con la presente si inviano le Osservazioni contro il Progetto di un impianto eolico codice procedura ID\_VIP/ID\_MATTIM: 1269 denominato

"Pitigliano" ubicato nei comuni di Pitigliano (GR) e Sorano (GR) costituito da 20 (venti) aerogeneratori di potenza nominale 7,0 MW per un totale

**ID: Codice procedura (ID\_VIP/ID\_MATTM): 12691**

**“Progetto di un impianto eolico denominato “Pitigliano” ubicato nei comuni di Pitigliano (GR) e Sorano (GR) costituito da 20 (venti) aerogeneratori di potenza nominale 7,0 MW per un totale di 140,0 MW con relative opere connesse ed infrastrutture indispensabili”**

**Immagine 1. Vincoli ex art. 136 del CBC dal PIT della Regione Toscana e zona approssimativa dove è progettato l'impianto industriale.**

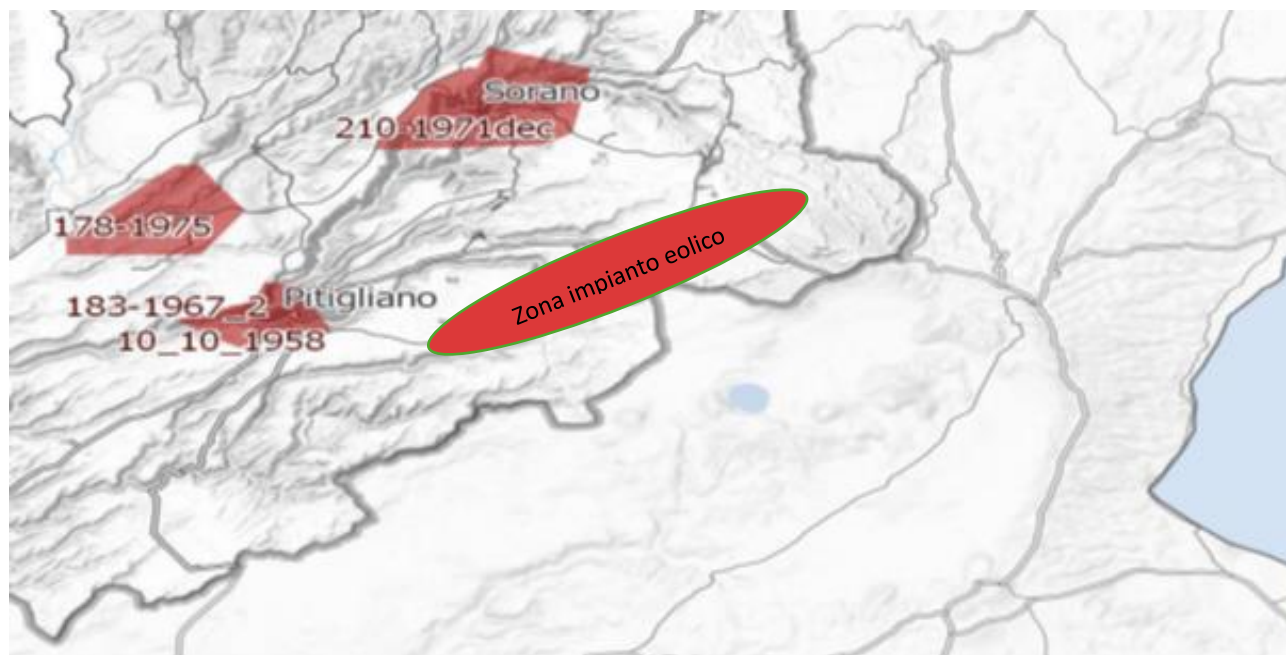
*Inoltre, come sostiene la Proponente parte dell'impianto si verrebbe a trovare a 3,5 km dal centro abitato di Sorano. Infatti, tre degli aerogeneratori WTG 08, 09, 10 sono addirittura all'interno delle fasce di rispetto dei 3 km del suo vincolo paesaggistico di notevole interesse pubblico ex art 136 del CBC. Si evidenzia che così si crea*

un'ulteriore incompatibilità con la tutela del Paesaggio.

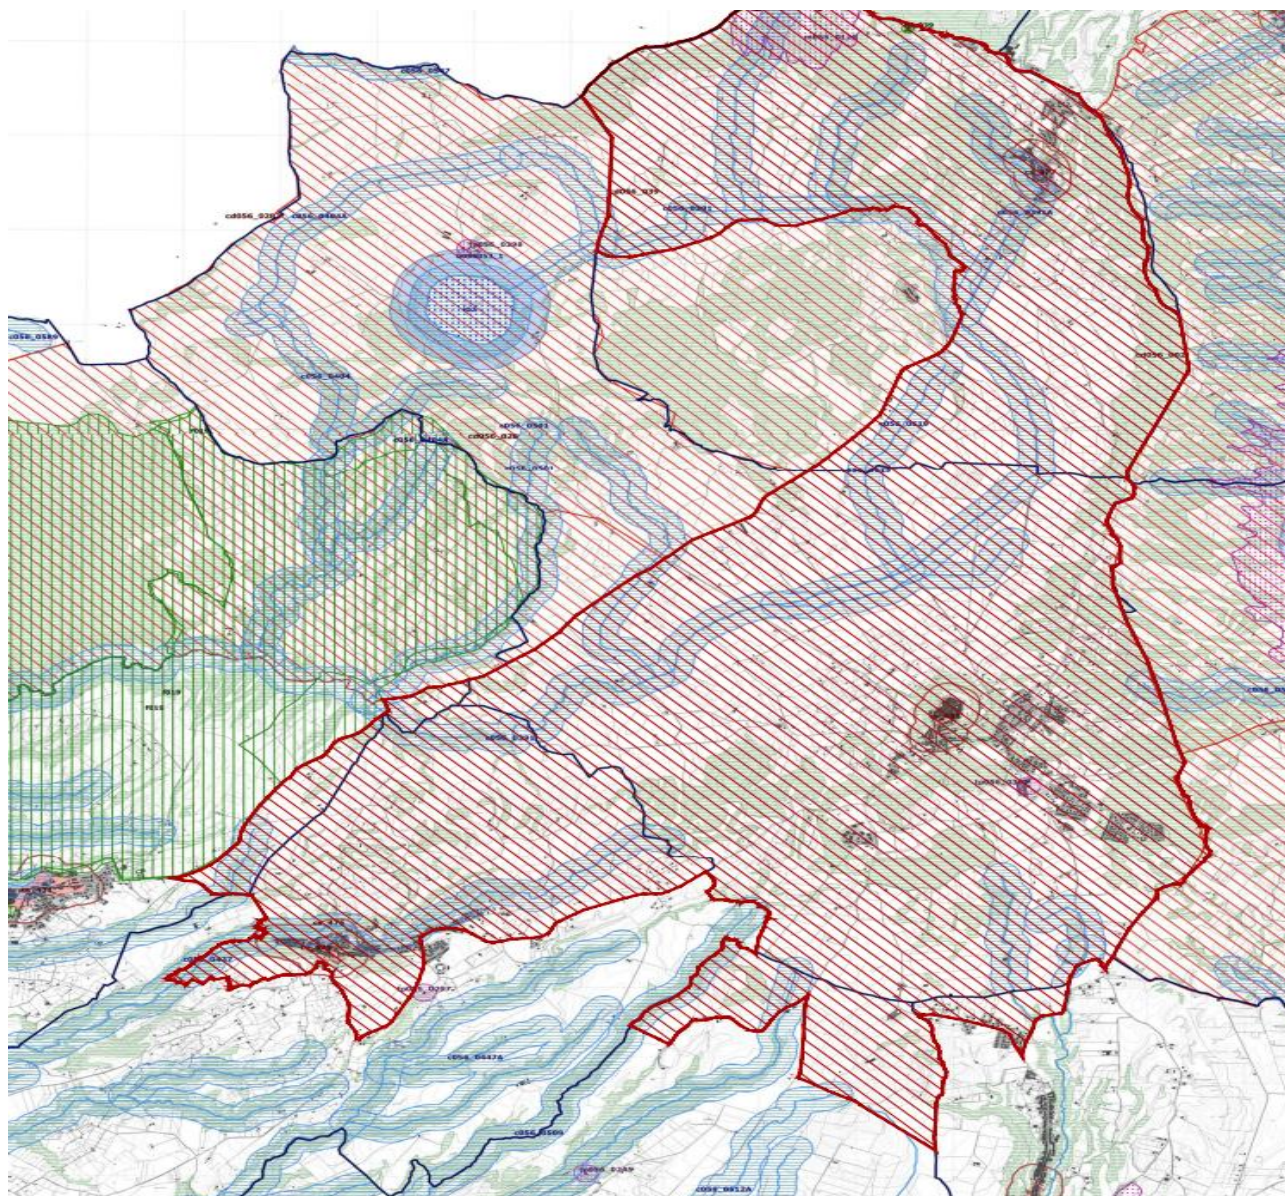
Come è illustrato nell'immagine si ribadisce che l'impianto industriale "Pitigliano" ricade completamente all'interno delle fasce di rispetto dei due vincoli di notevole

interesse pubblico e lambisce quelle di un terzo vincolo e quindi come affermato dal Consiglio di Stato nelle sentenze citate, l'impianto è insediato in area non idonea ai sensi dell'art. 20 comma 8 lettera c quater del D.Lgs. n. 199/2021 e ss.mm.ii al contrario di quanto sostiene la proponente.

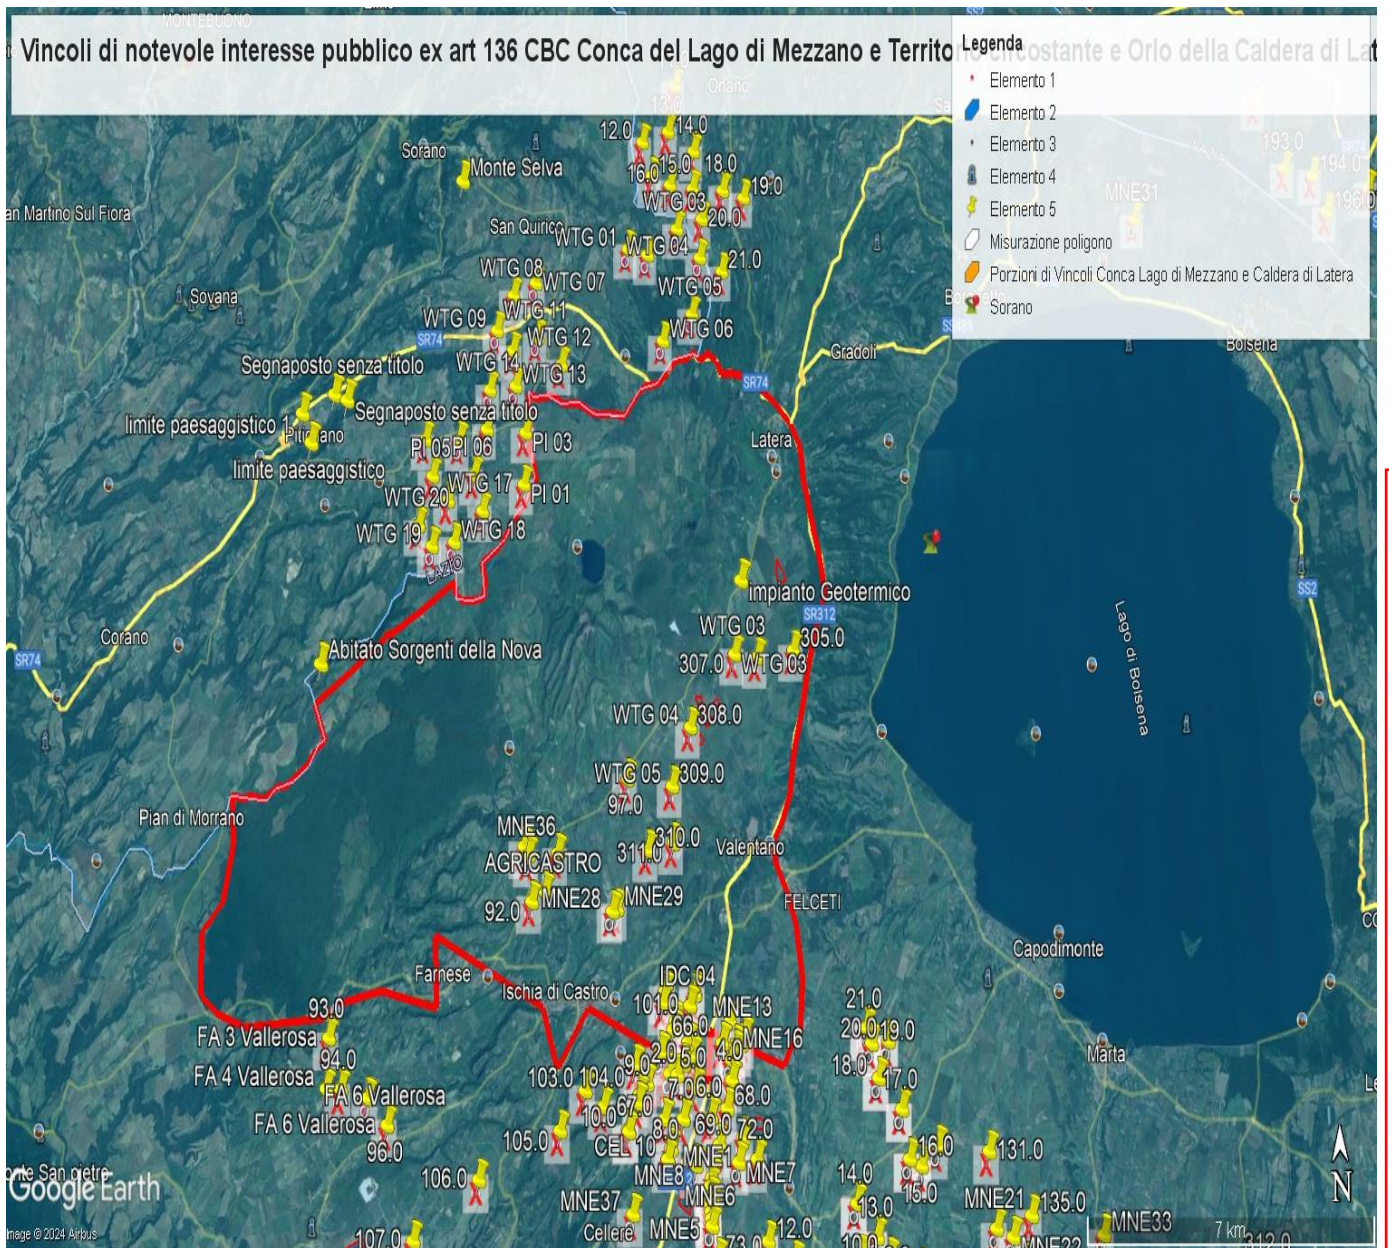
e schiantandosi cadrebbe direttamente sulla strada regionale e un'altra la WGT 09 a 235 metri dalla stessa facilmente raggiungibile dai pezzi creatisi in un eventuale schianto e anche la WGT 08 a 310 metri sempre in zona di relativo pericolo. Le pale WGT 10, 12 e 13 si trovano invece a 60 – 70 metri da una strada sterrata che collega abitazioni e strutture agricole mentre la WGT 14 a poco più di 200 metri. La pala WTG 16 si trova a 320 metri dalla Strada Provinciale Pantano ed a soli 100 da una strada sterrata che collega abitazioni e strutture agricole. La WTG 20 si trova a soli 160 metri da una strada sterrata che collega due Agriturismi. Anche queste costituisce un pericolo per l'incolumità delle persone e degli animali in caso di schianto o di rottura di parti dell'aerogeneratore. E' noto che possono verificarsi rotture della lama in rotazione o di pezzi della stessa e a volte anche crolli dell'intero aerogeneratore o spezzamento (meglio *rottura*) della torre a causa di incendi o eventi atmosferici estremi sempre più frequenti anche nei nostri territori. Uno dei principali eventi che comporta la rottura della lama è rappresentato dalla fulminazione atmosferica anche se le lame sono idoneamente protette contro questi fenomeni mediante ricettori metallici disposti alle estremità delle lame ed idoneamente collegati a terra. Nel caso di rottura accidentale di un elemento rotante a seguito di distacco, attraverso le leggi della balistica classica è possibile determinare le probabili traiettorie dell'elemento. Infatti, nota la velocità di rotazione e le caratteristiche geometriche, si può procedere all'applicazione delle leggi della fisica per giungere ad una stima esatta delle traiettorie. Purtroppo, la stima è chiaramente semplificata vista la complessità del problema e le molte variabili che entrano nel calcolo, soprattutto per ciò che riguarda le azioni aerodinamiche di portanza, resistenza e momento aerodinamico di difficile definizione soprattutto in caso di frammenti irregolari e di geometrie incognite. In letteratura esistono degli studi condotti relativamente a questa specifica tematica. Uno dei riferimenti è rappresentato dallo studio condotto dalla società Vestas Wind System: "Vestas V80 – Blade Trow calculation under normal operationing

conditions (2001)”. Detto studio riporta la stima della traiettoria di una pala eolica in condizioni di normale funzionamento sia per la pala intera che per eventuali frammenti. Lo studio ipotizza che, in assenza di forze aerodinamiche, la massima gittata si ottiene quando la pala si distacca dal rotore con un angolo di 135° azimut, considerando quale unica forza inerziale quella di gravità con approccio quindi conservativo e a vantaggio di sicurezza. Viene quindi calcolato il tempo di volo considerando la velocità verticale iniziale applicata al centro di gravità. Nota la durata di volo e conoscendo le componenti orizzontali e verticali della velocità è possibile definire la traiettoria dell'elemento distaccatosi. Le conclusioni dello studio analitico del fenomeno, **basato su grossolane approssimazioni anche dichiarate**, ha dimostrato che è opportuno evitare la presenza di ricettori sensibili al probabile distacco di organi rotanti nella circonferenza di raggio 85 m dall'asse dell'aerogeneratore. A pag 7 del Documento prodotto dalla proponente “ Relazione gittata” a pag 7 si afferma *“Nella definizione del Layout del Parco di Pitigliano-Sorano in un intorno di ampiezza pari a 212,04 m che rappresenta il valore di gittata reale stimato non ricade nessun punto sensibile”*. Questo valore della gittata massima oltre a non essere assolutamente condivisibile e non realistico in quanto addirittura di poco superiore all'altezza della pala non è neanche veritiero perché abbiamo visto che la S.R 174 maremmana sarebbe interessata dal crollo della pala WGT 07 e altre strade provinciali e secondarie sarebbero interessate dalla vicinanza di altri aerogeneratori sopra meglio individuati.

Infatti, il fenomeno della gittata massima è molto più complesso da stimare analiticamente, per questo si rimanda all'esperienza dei costruttori più esperti i quali indicano detto fenomeno come molto raro con una variabilità di ritrovamenti dei frammenti a distanze molto varie, in relazione ai numerosi fattori che possono condizionare l'evento, l'orografia, la velocità del vento, la direzione, le azioni aerodinamiche di portanza che potrebbero spingere a centinaia di metri frammenti di elementi rotanti, come purtroppo avvenuto già in

passato. Il rischio è elevato sia per gli abitanti che si trovano entro i 500 metri lineari sia per gli agricoltori che si troveranno a coltivare i suoli sottesi dall'impianto o nelle attività di ricezione legate agli agriturismi sia per i veicoli che si troveranno a transitare sulle strade regionali, provinciali, comunali o vicinali citate. Per questo ulteriore motivo legato all'incolumità delle persone e degli animali chiediamo che venga espresso parere contrario alla realizzazione dell'impianto eolico "Pitigliano".

**IMMAGINE n. 2** Impianto eolico industriale “Pitigliano” e distanze aerogeneratori dai Vincoli della Conca del Lago di Mezzano...

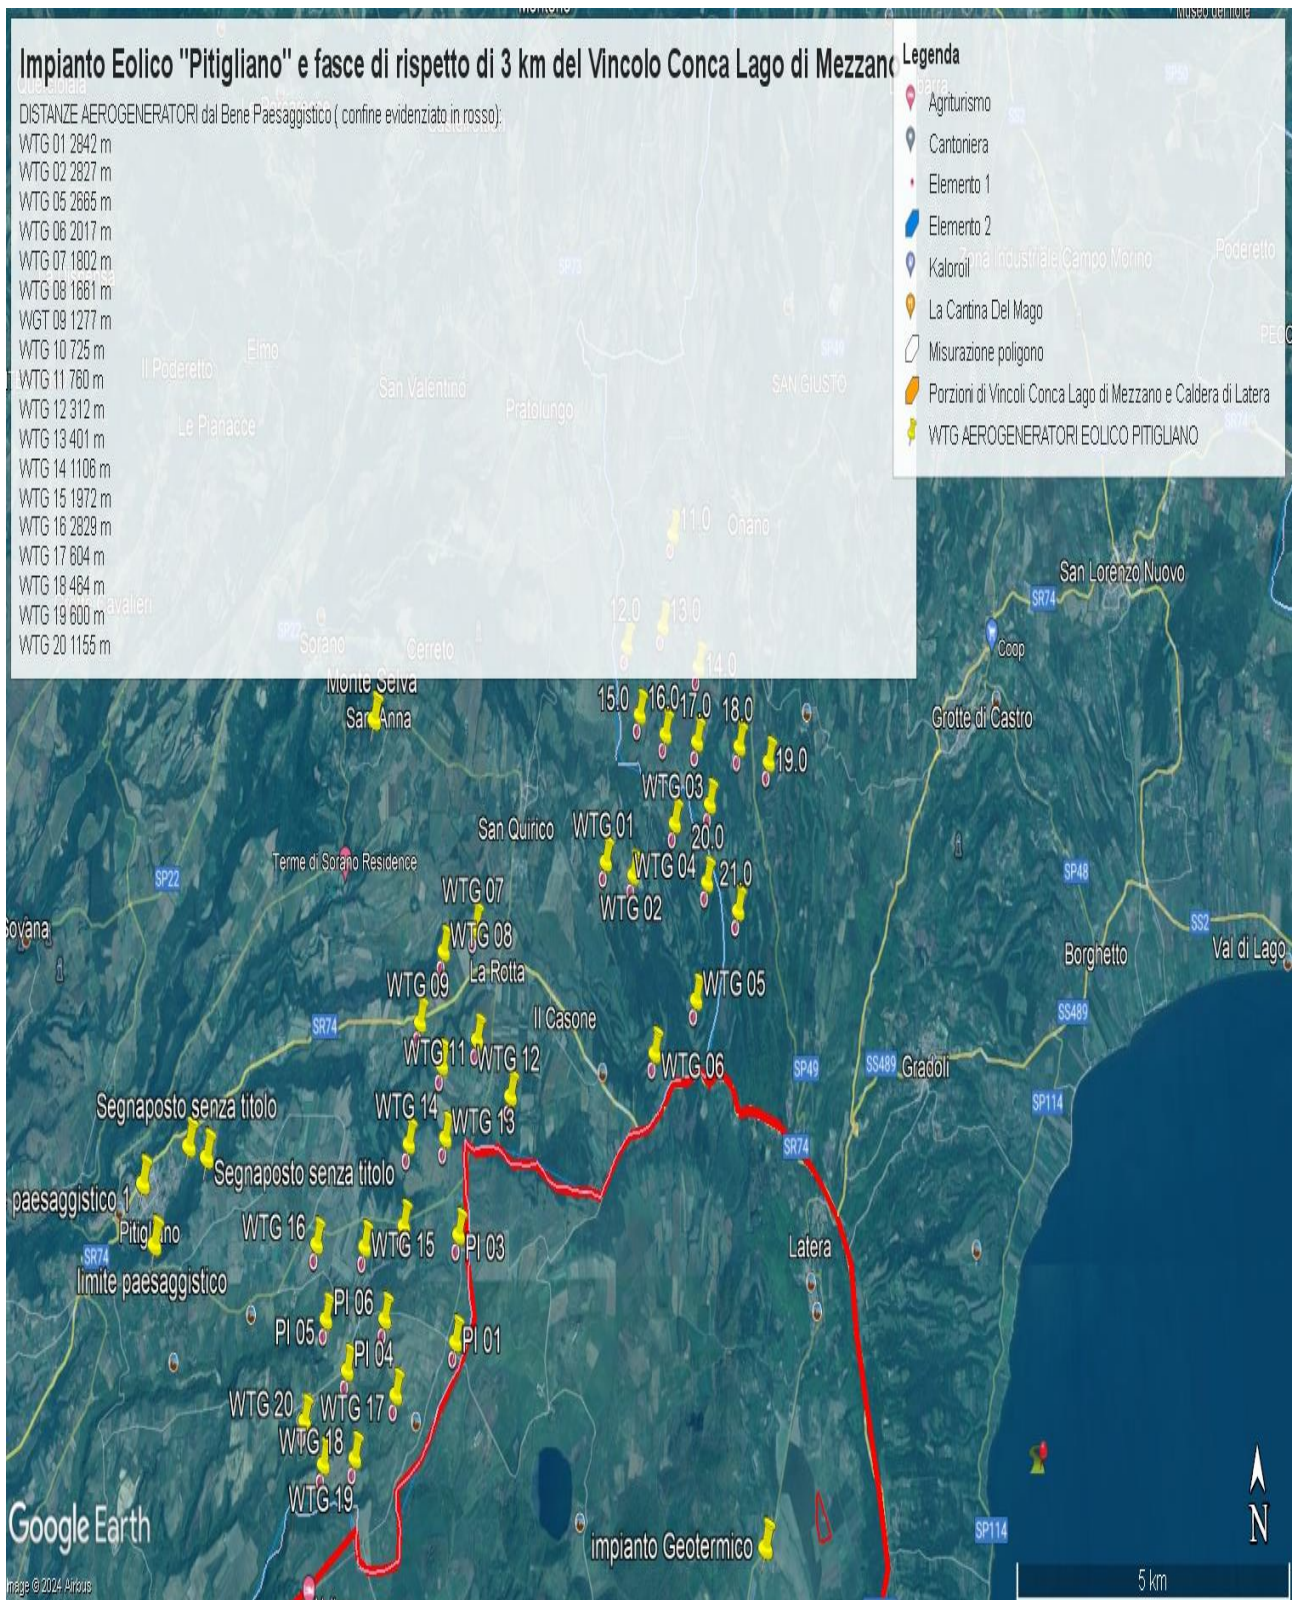
Al contrario si evidenzia che l'impianto eolico industriale citato non solo ricadrebbe con tutti e 20 gli aerogeneratori all'interno delle fasce di rispetto di 3 km di due vincoli paesaggistici di notevole interesse pubblico esistenti nella Regione Lazio e con una parte di essi nel vincolo paesaggistico del Centro abitato di Sorano ( GR) quindi in aree non idonee all'installazione di impianti di energia rinnovabile. Addirittura, alcuni aerogeneratori sarebbero ubicati a poche centinaia di metri dai perimetri dei due vincoli paesaggistici laziali ex art 136 del CBC.

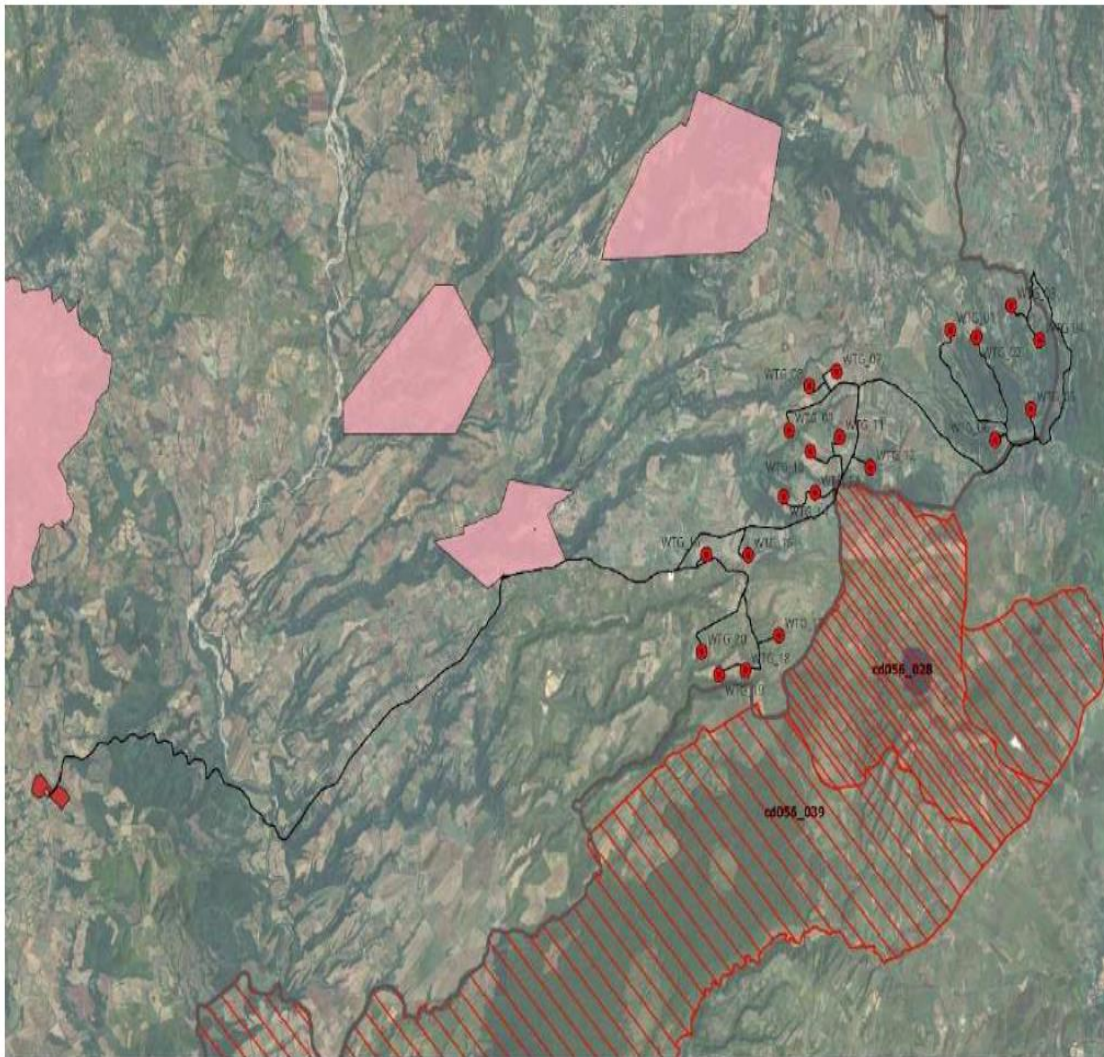
**IMMAGINE n. 4** Si evidenzia che i tre aerogeneratori WTG 07, WTG 08 e WTG 09 impattano con il vincolo paesaggistico di notevole interesse pubblico del Centro Storico di Sorano. Il WTG 07 si troverebbe a 2828 m, WTG 08 2504 e WTG 09 2990. Il cavidotto dell'impianto invece impatta in buona parte del Vincolo paesaggistico ex art. 136 del CBC del Centro Storico di Pitigliano.

**IMMAGINE n. 7** Mappa della intervisibilità degli impianti eolici elaborata dall'Associazione nazionale Amici della Terra. La mappa non è aggiornata comunque rende molo bene dell'enorme impatto visivo creato dal cumulo degli impianti.

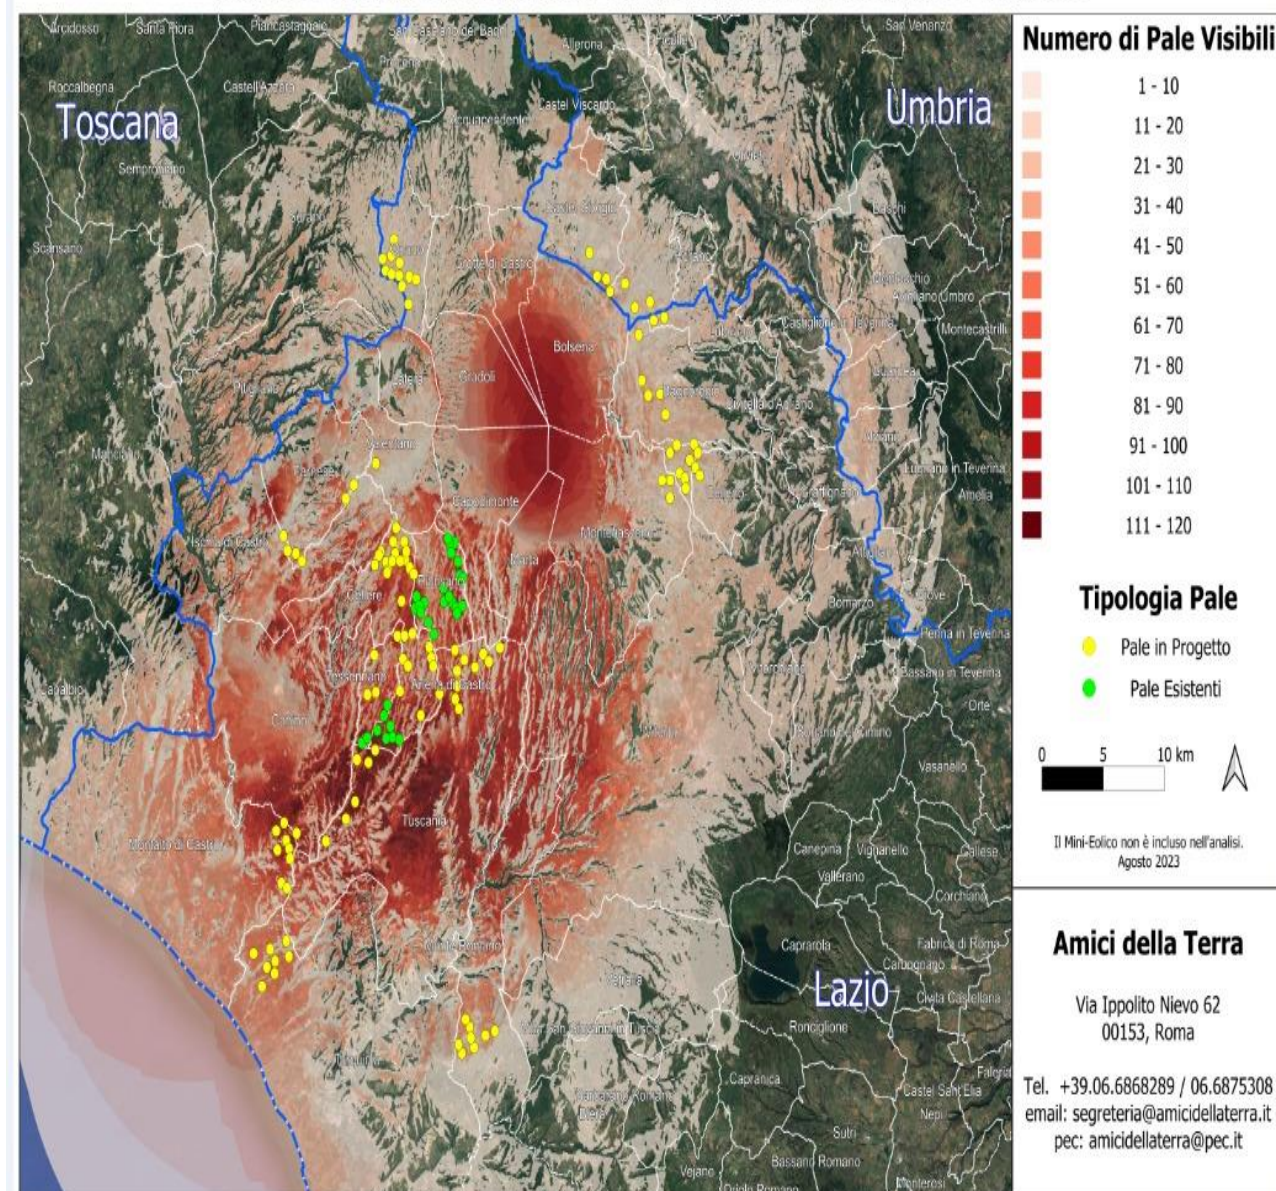
Se agli impianti eolici rappresentati qui sopra che non comprendono sia l'impianto eolico Pitigliano e le altre 14 pale del progetto eolico in verifica amministrativa sempre nel territorio di Pitigliano si aggiungono i migliaia di ettari (7000 fin'ora) di territorio occupato dagli impianti fotovoltaici e agrivoltaici e dalle altre tipologie appare chiaro il numero spropositato degli impianti FER nella bassa toscana e nella Tuscia.
